Vastused märkustele

Teema: Tartumaa, Kastre vald, Kaagvere-Vana-Kastre jalgratta- jalgtee ehitusprojekt

Palmpro OÜ on esitanud kooskõlastamiseks töö nr 322 „Tartumaa, Kastre vald, Kaagvere-Vana-Kastre jalgratta- jalgtee ehitusprojekt“

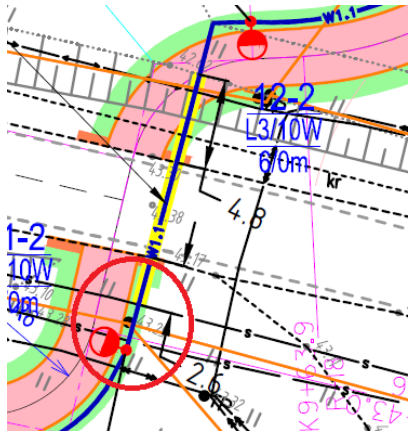
1. Riigitee nr 22260 ja Vanaparve tee ristmikul ei ole ristlõikejoonist riigitee ristumiste osas. Vajalik ristlõikejoonis anda.

Tehtud. Joonis TL-6-02, lõige 3-3

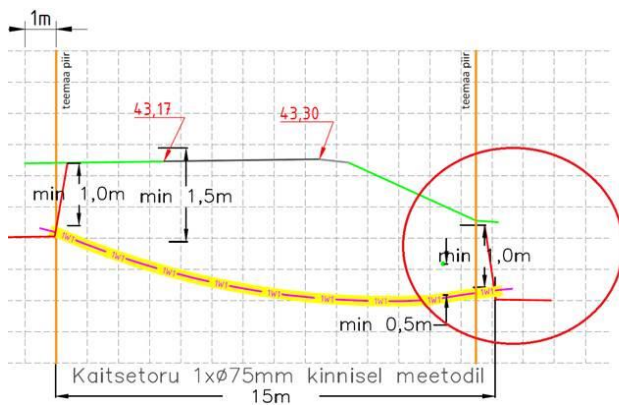
5. Kaabli ristlõike joonis:
Nõlva alumisest joonest lähmal kui 1,0 m peab olema kaabli sügavus vähemalt 1,2 m (momendil on 1,0 m). Nõlva joonest kaugemal
Kui 1,0 m võib kaabli sügavus olla 1,0 m

Tehtud

4. V.t. palun eelmine märkus, kinnisel meetodil projekteeritud kaablite paigaldamine on ette nähtud 1250N torusse!
5. Ja 6. Kuna tegemist on JJT ehitusega, siis nõlvused muutuvad nagunii nendes asukohtades, kuna tee-ehituse projekt on projekteerimise aluseks ja nõlvad kaevatakse lahti. Kaablite paigaldamine teostatakse peale tee mulde kaevetööde algust ja enne katete taastamist.

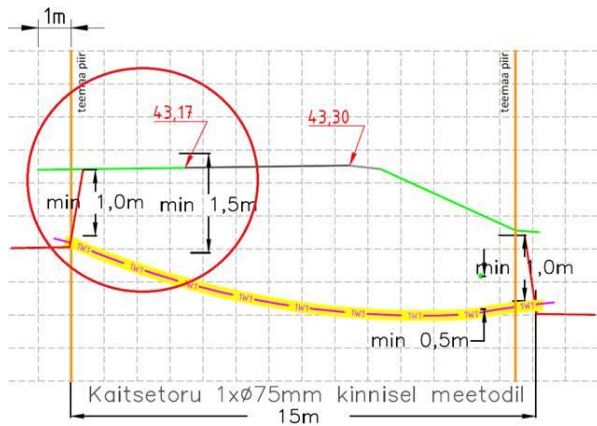
6. Kaabli ristlõike joonis:
Riigitee katte servast 3,0 m ulatuses peab kaabli sügavus olema 1,2 m. Riigitee kattest kaugemal kui 3,0 m võib kaabli sügavus olla 1,0 m

Tehtud
